**Avis en date du 28 mars 2019
de la Mission régionale d'autorité environnementale d'Île-de-France
sur le projet de réaménagement des secteurs dénommés « Le Pommerot » et
« La Patrouille » à Roissy-en-Brie (Seine-et-Marne)**

Le présent avis porte sur le projet de réaménagement des parcelles agricoles dénommées « Le Pommerot » et « La Patrouille » à Roissy-en-Brie (Seine-et-Marne), et son étude d'impact datée d'octobre 2018, dans le cadre des procédures de permis d'aménager et d'autorisation environnementale unique.

Illustration n°4 : carte des zones humides par classe . Source : étude d'impact

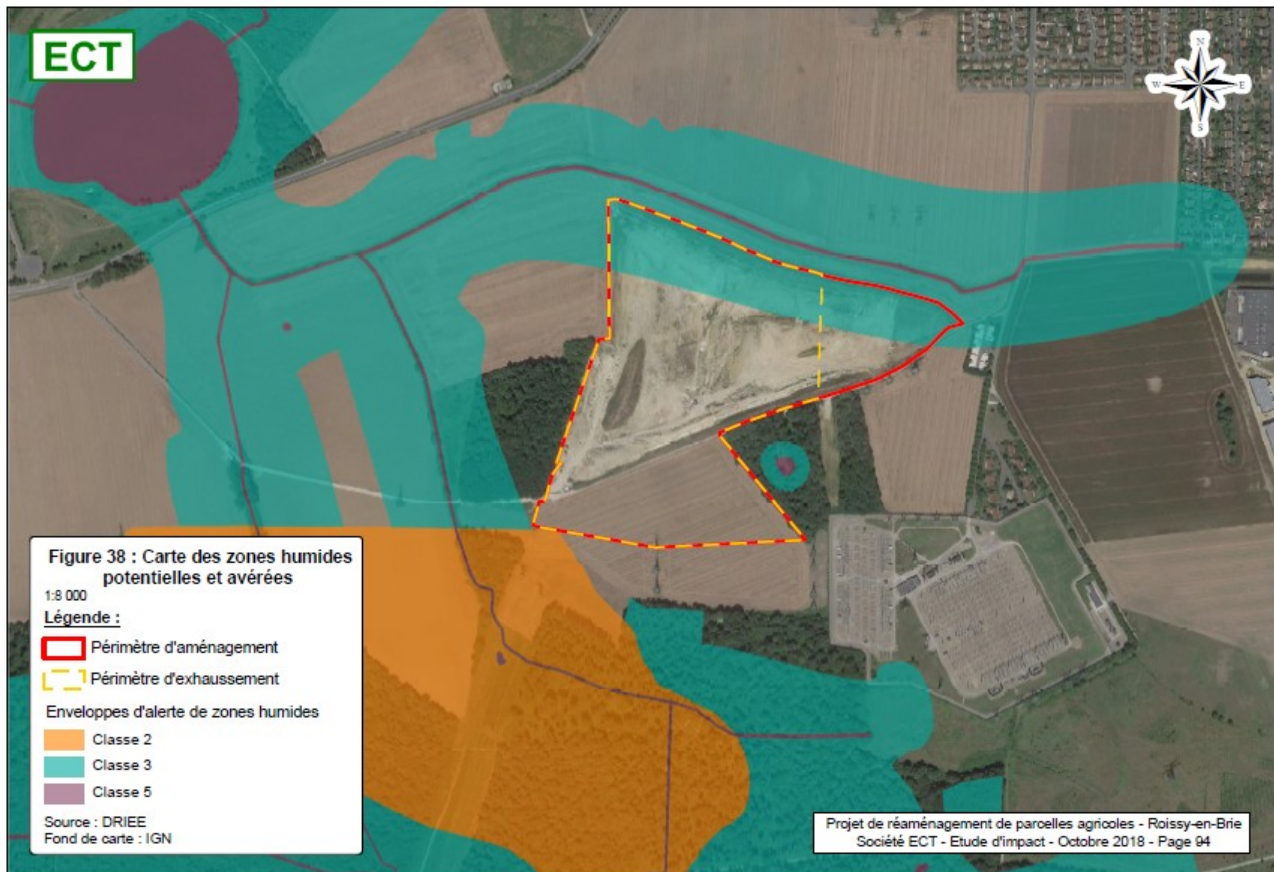
Pour la MRAe, deux secteurs non prospectés par le maître d'ouvrage, et qui feront l'objet d'aménagements du projet, pourraient également être concernés par des zones humides :

- l'emprise du merlon temporaire de terre végétale (dimensions non connues) au nord du site, à proximité du ru ;
- un secteur théorique de concentration des mares et mouillères délimité par le SRCE au sud du site (voir plus bas, 3 à 4 hectares selon la MRAe).

L'étude d'impact ne justifie pas l'exclusion de ces périmètres dans la prospection des zones humides.

- de préciser la surface du merlon de stockage temporaire de terre végétale ;
- de justifier l'exclusion de la prospection des zones humides, de l'emprise du merlon de terre végétale au nord, et du secteur de concentration des mares et mouillères identifié par le SRCE au sud ;
- d'étudier qualitativement les fonctions environnementales des sols, y compris hors zone humide ;
- d'étudier la qualité chimique des sols existants en vue d'apprécier leur compatibilité géochimique avec les futurs remblais.

Illustration n° 5 : carte des objectifs du SRCE. Source : étude d'impact

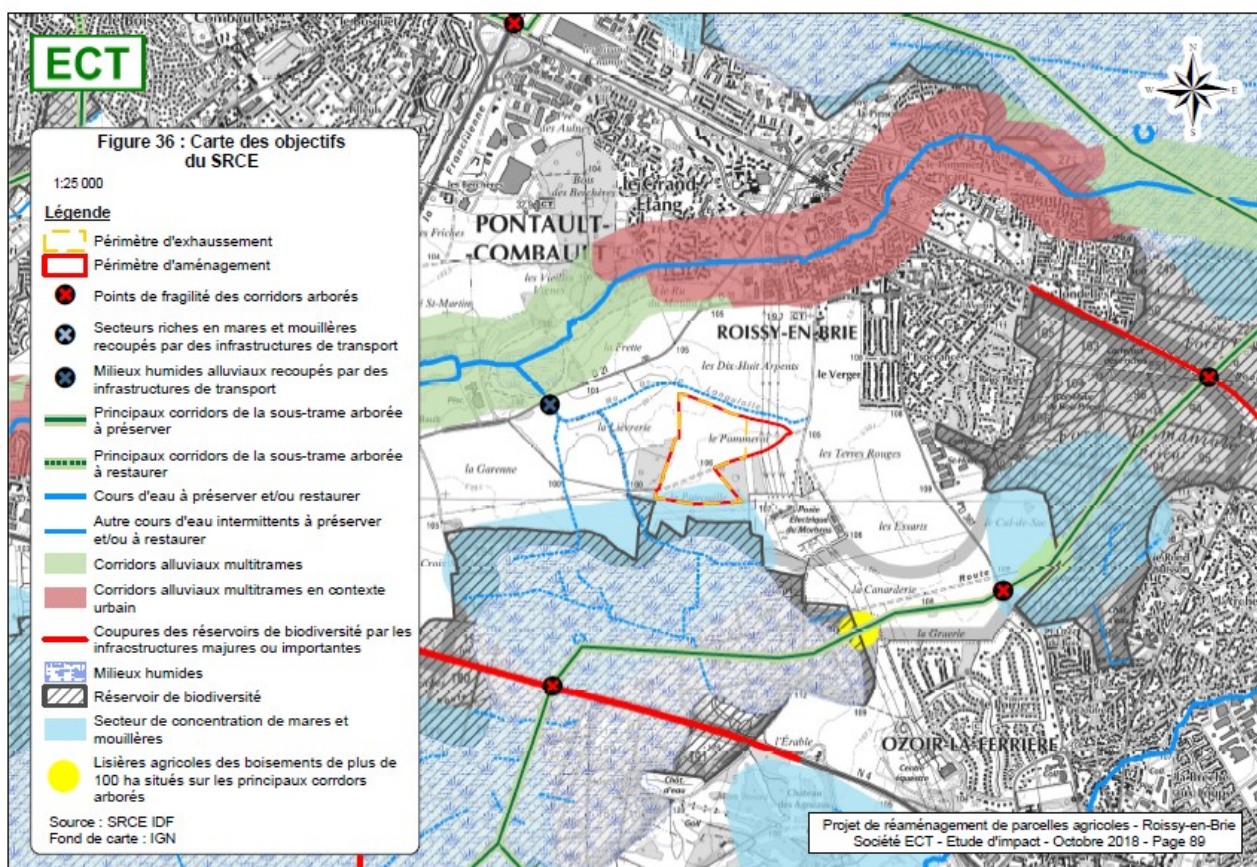
Les lisières des boisements de la Lièvrerie et du Pommerot et le chemin rural traversant le site constituent des continuités écologiques parcellaires¹⁰, non cartographiées dans l'étude. Pour la MRAe, le site pourrait par ailleurs jouer un rôle de continuité écologique d'espaces ouverts entre les boisements. Ce rôle n'a pas été étudié. Ainsi, l'étude d'impact devrait préciser les enjeux de ces différentes continuités.

- **de compléter l'inventaire des habitats de la faune et de la flore ;**
- **de préciser les enjeux des continuités écologiques.**

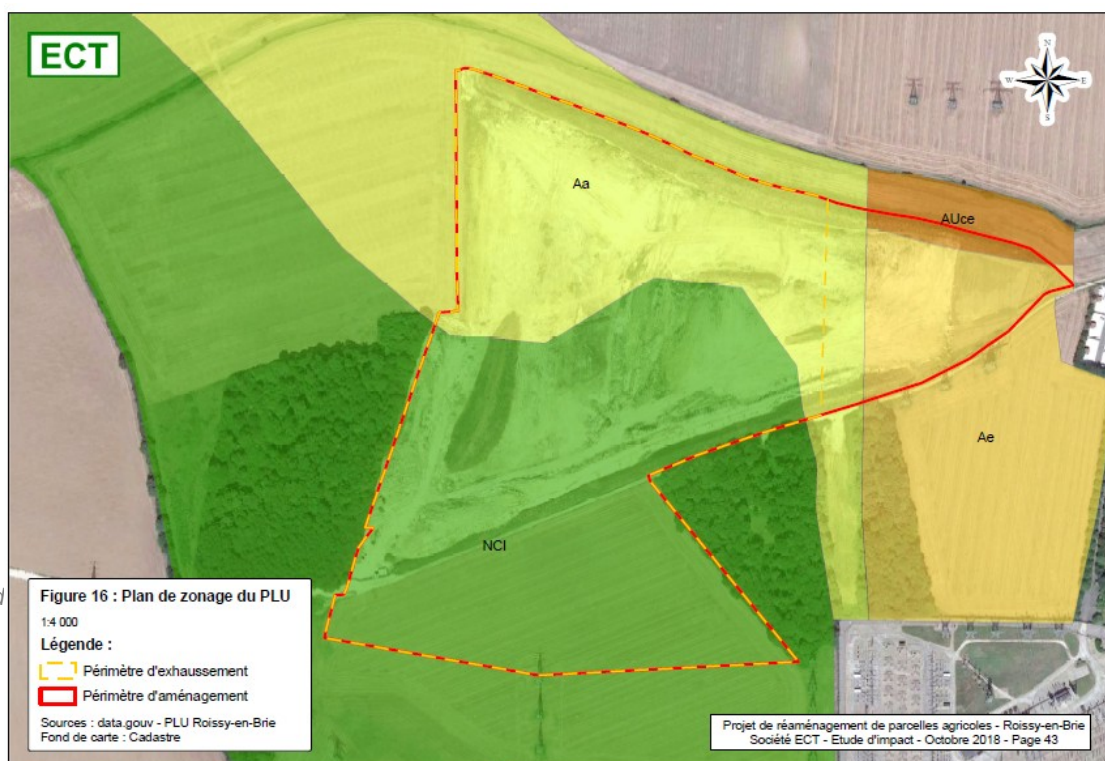
Une étude paysagère a été réalisée par le maître d'ouvrage. Une représentation graphique aérienne (page 105) donne une vue d'ensemble du paysage du secteur. Un photoreportage du site précise sa visibilité à hauteur d'homme (pages 110 à 112) depuis des éléments du front urbain (la RD 21, une zone d'activité, et un lotissement). L'étude d'impact gagnerait à confirmer qu'il s'agit des principaux points de vue vers le site.

La MRAe recommande de justifier davantage les points de vue retenus pour l'étude paysagère et le cas échéant, de les diversifier.

Illustration n° 7 : traduction du SDRIF dans l'étude d'impact

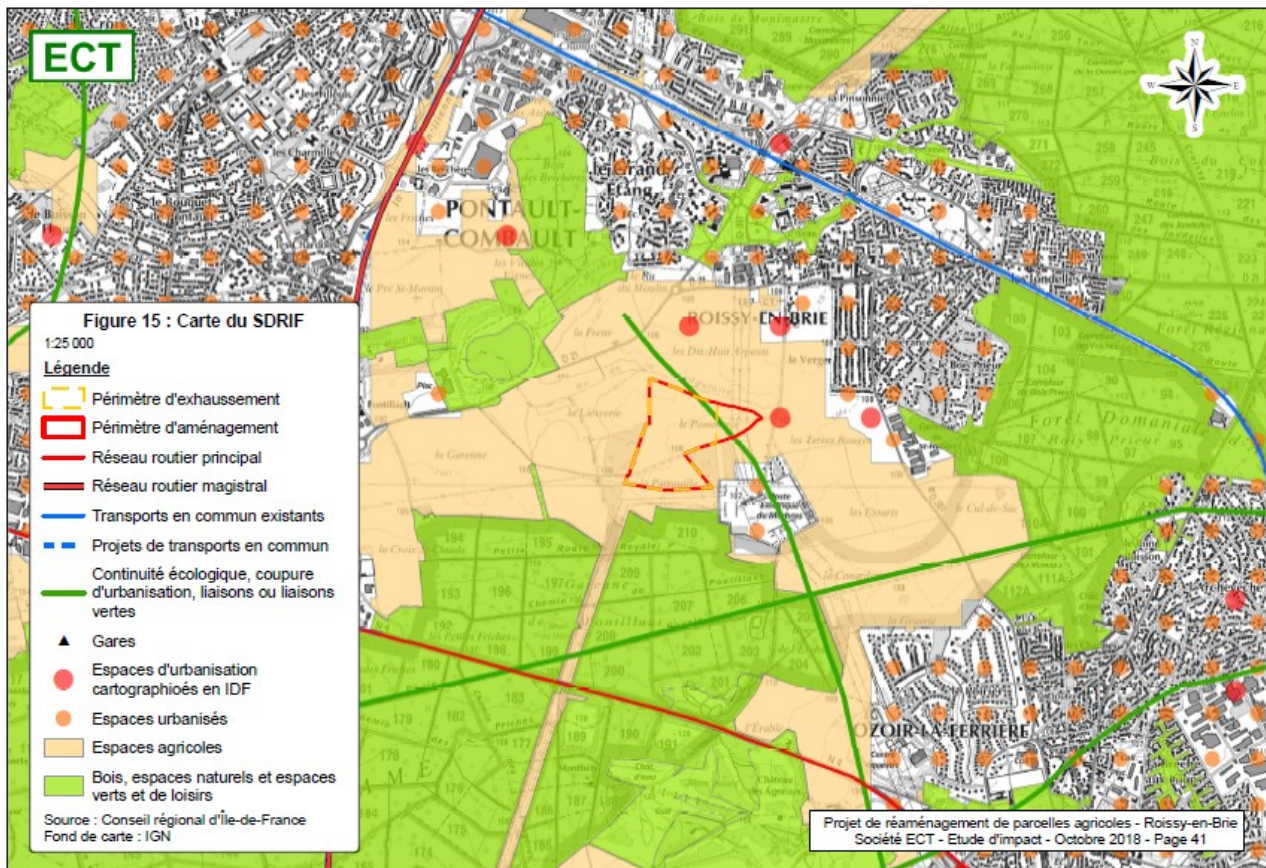
La MRAe précise que le SDRIF a identifié une liaison agricole et de respiration (espaces ouverts entre des paysages fermés) qui transite sur le site, et est représentée page 41 (sous un autre vocable¹¹). Les enjeux de cette liaison multifonctionnelle ne sont pas analysés dans l'étude. Par conséquent pour la MRAe, l'articulation du projet avec le SDRIF n'est pas suffisamment justifiée.

La MRAe précise que le projet intercepte également dans sa partie nord-est des lignes de transport électrique identifiées par le schéma directeur de la région Ile-de-France (SDRIF) comme stratégiques pour l'alimentation en énergie de la région, et qu'il convient de prendre les mesures nécessaires pour préserver l'intégrité et l'espace nécessaire à l'exploitation de ces lignes électriques (au titre de la préservation des biens matériels). L'étude d'impact conclut à une absence d'impact sur ces lignes, qui seront localisées sur le secteur des milieux semi-naturels (non réhaussé). Cette conclusion mériterait d'être étayée au regard des préconisations de RTE et du SDRIF.

- **d'étudier les enjeux de la liaison multifonctionnelle (déplacements agricoles, espace de respiration) et des lignes stratégiques de transport électrique, identifiées par le SDRIF et interceptant le site au nord-est, ainsi que les impacts du projet sur ces éléments ;**
- **d'approfondir la justification de la compatibilité du projet avec le PLU.**

Illustration n° 9 : aménagement urbain du futur quartier « Plein Sud ». Source : commune de Roissy-en-Brie

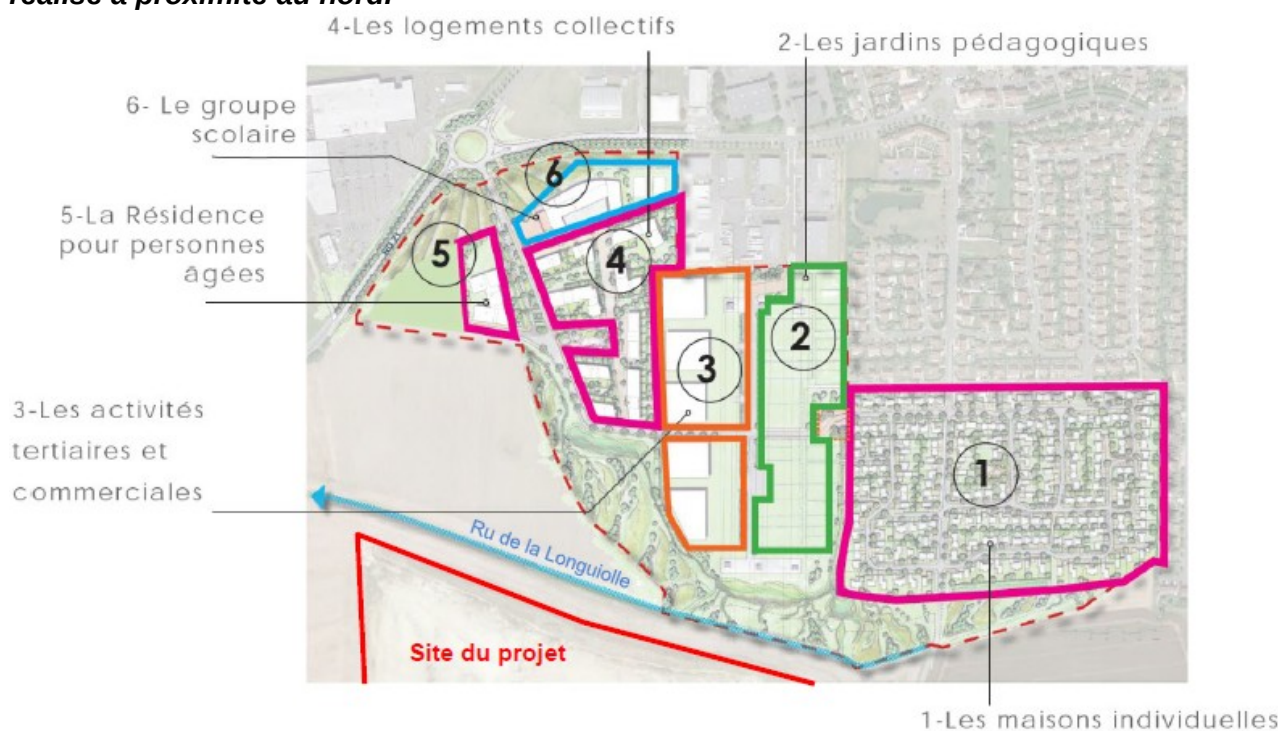
Le projet s'implante à proximité du projet urbain « Plein sud » (cf illustration n° 9), qui sera localisé immédiatement au nord du ru de la Longuiolle. Ce projet sera réalisé entre le second semestre 2019 et courant 2021. Il prévoit 208 maisons individuelles, des jardins partagés, une zone d'activité réservée au tertiaire et aux commerces, 320 logements collectifs, une résidence pour personnes âgées de 70 à 80 appartements, un groupe scolaire de 12 classes, un restaurant scolaire, un centre de loisirs et des terrains de sport.

Les impacts cumulés négatifs des deux projets sont décrits qualitativement page 135. Pour la MRAe, les thématiques abordées sont pertinentes, mais l'étude gagnerait à préciser les impacts sur l'activité agricole (notamment la liaison agricole du SDRIF), sur les continuités écologiques (à l'aide de représentations graphiques), et sur le paysage (à l'aide de photomontages intégrant les deux projets).

La MRAe recommande d'approfondir l'étude des effets cumulés du projet sur l'activité agricole, les continuités écologiques, et le paysage avec le projet urbain « Plein sud » qui sera réalisé à proximité au nord.
